Groupe de travail de l'éclairage et de la signalisation lumineuse

Règlements ONU n^{os} 37 (Lampes à incandescence), 99 (Sources lumineuses à décharge) et 128 (Sources lumineuses à diodes électroluminescentes) et Résolution d'ensemble sur une spécification commune des catégories de sources lumineuses

Proposition de complément [8] à la version initiale du Règlement ONU n^o 128 (Sources lumineuses à diodes électroluminescentes)

Rectificatif

« Figure 1

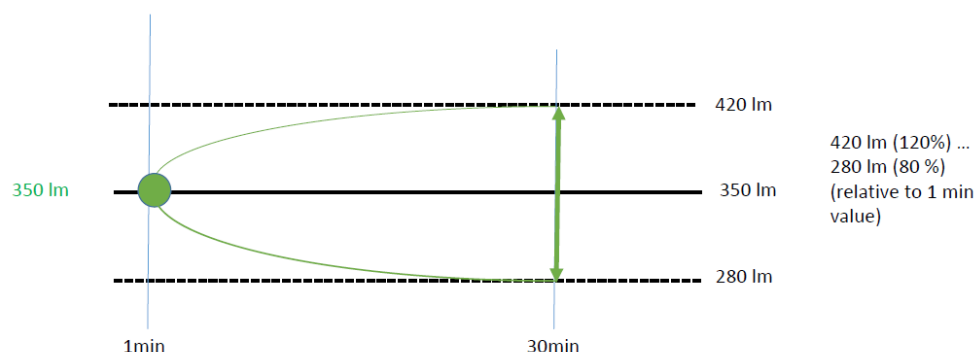
Après le paragraphe 4, *insérer* la figure ci-dessous :

Exemple de comportement autorisé du flux lumineux d'une source lumineuse à DEL homologuée au titre du Règlement ONU n^o 128, annexe 4, par. 1.2

Green: proposed addition: range after 1 min and 30 min, positive or negative "gradient"
